**Avis délibéré de la Mission Régionale d'Autorité
environnementale Pays de la Loire
sur le projet de modification simplifiée n°1 du
schéma de cohérence territoriale (SCoT)
du Pays de Retz (44)**

n° : PDL-2021-5709

Localisation des SDU densifiables (source : dossier)

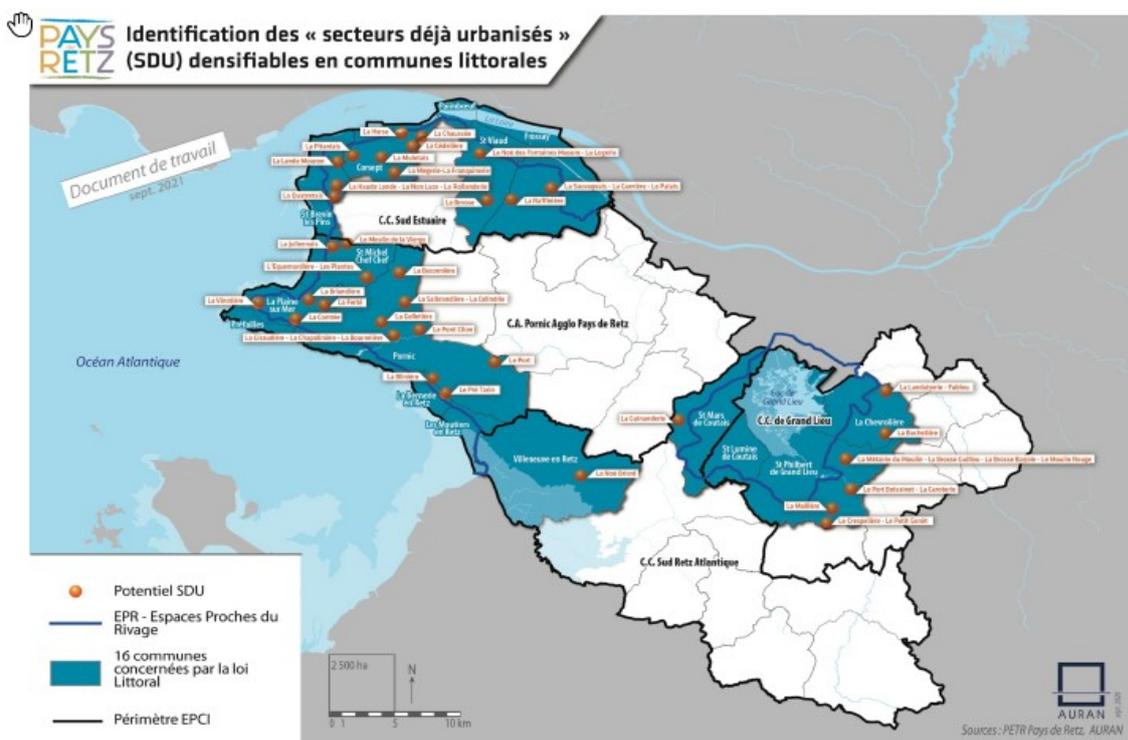
L'intégration dans le SCoT des possibilités offertes par la loi ÉLAN (cf §1.2) doit être effectuée de façon très cadrée pour éviter d'amplifier l'habitat diffus. Les 36 SDU localisés sur la figure 3 du rapport environnemental (plus explicite concernant leurs enveloppes que la carte modifiée du DOO) représentent 446 ha selon le dossier, qui évalue le potentiel de logements permis par la modification du SCoT à 10 logements par SDU en moyenne, soit 360 nouveaux logements. Le dossier mériterait, pour donner corps à l'estimation effectuée, de la comparer aux objectifs de production de logements du SCoT et d'explicitier a minima une fourchette de nouveaux logements par SDU. En l'état et faute d'être clairement définie dans le dossier, la terminologie utilisée laisse planer le doute sur l'objectif poursuivi : comblement de dents creuses⁸ ou autre forme de densification.

Les modalités de décompte des 446 ha seraient à préciser, la somme des périmètres effectivement urbanisés des SDU représentant a priori moins de 300 ha et le code de l'urbanisme ne permettant pas aux SDU de s'étendre au-delà de leur enveloppe actuelle.

- ***d'évaluer le potentiel de logements par SDU,***
- ***de clarifier le mode d'estimation de la surface totale des SDU,***
- ***de définir et illustrer concrètement la méthode de délimitation des SDU à mettre en œuvre par les PLU,***
- ***d'inscrire dans le DOO une obligation de désartificialisation pour toute possibilité de consommation d'espace lors de la transposition des SDU dans les PLU,***
- ***de quantifier les déplacements motorisés et émissions de gaz à effet de serre attendues, de revoir à la hausse le poids du critère de proximité avec les centralités, les liaisons douces et les transports en commun, au regard des enjeux de sobriété énergétique et de réduction des émissions de gaz à effet de serre et de conditionner la création de nouveaux logements dans les SDU éloignés des centralités à la programmation d'équipements alternatifs à la voiture individuelle.***
